**Avis délibéré**  
**de la Mission régionale d'autorité environnementale**  
**Provence-Alpes-Côte d'Azur**  
**sur le projet de centrale photovoltaïque au sol, sur les lagunes**  
**et le crassier d'ArcelorMittal, à Fos-sur-Mer (13)**

**N° MRAe**  
**2024APPACA24/3692**

Avis du 16 mai 2024 sur le projet de centrale photovoltaïque au sol, sur les lagunes et le crassier d'ArcelorMittal, à Fos-sur-Mer (13)

Figure 1: Localisation du projet (source : étude d'impact)

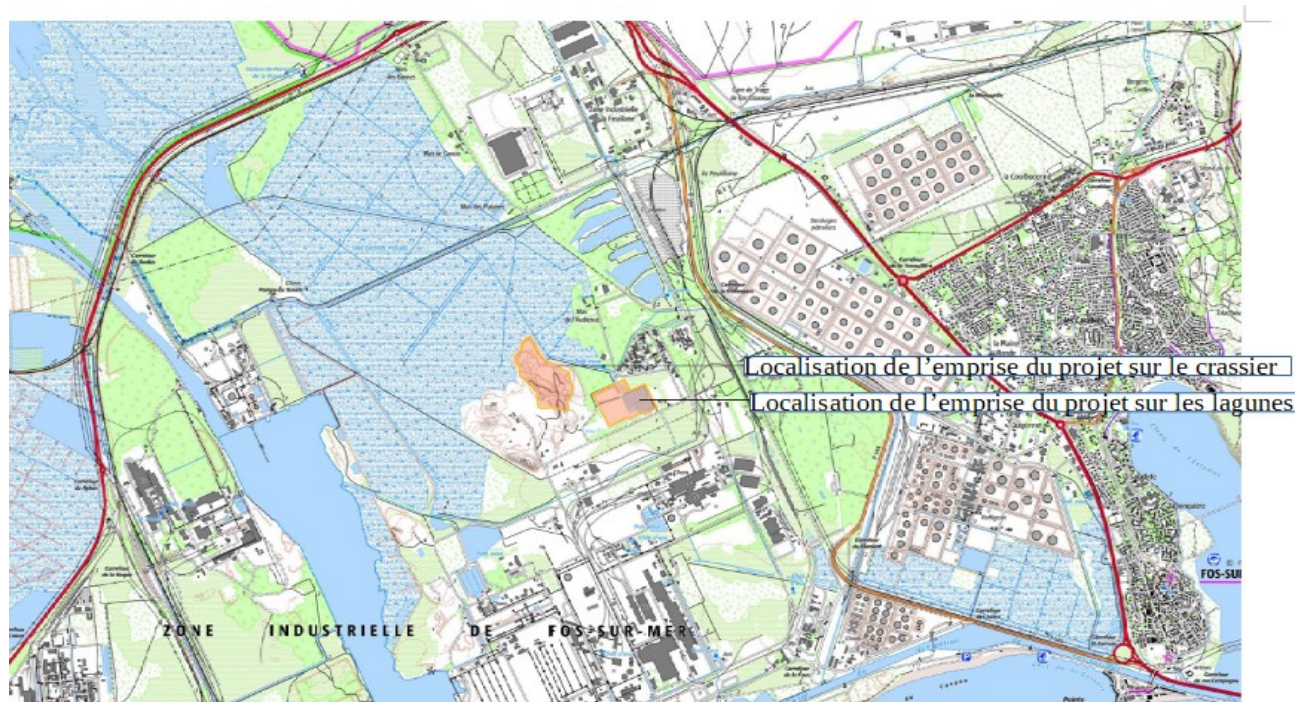
L'étude d'impact indique qu'ArcelorMittal « *est actuellement en train de réaliser des travaux de construction de deux nouveaux casiers de stockage de boues de hauts-fourneaux dits L11 et L12* ». Or, selon les photos aériennes datant de juin 2023, ces casiers<sup>5</sup>, autorisés par arrêté préfectoral du 11 janvier 2021, sont réalisés et en exploitation. En outre, le casier L10, qui n'est plus exploité selon les indications de l'étude d'impact, est représenté comme étant en cours d'exploitation sur la carte figurant une vue aérienne des zones de stockage des déchets d'ArcelorMittal (cf. figure 2 supra).
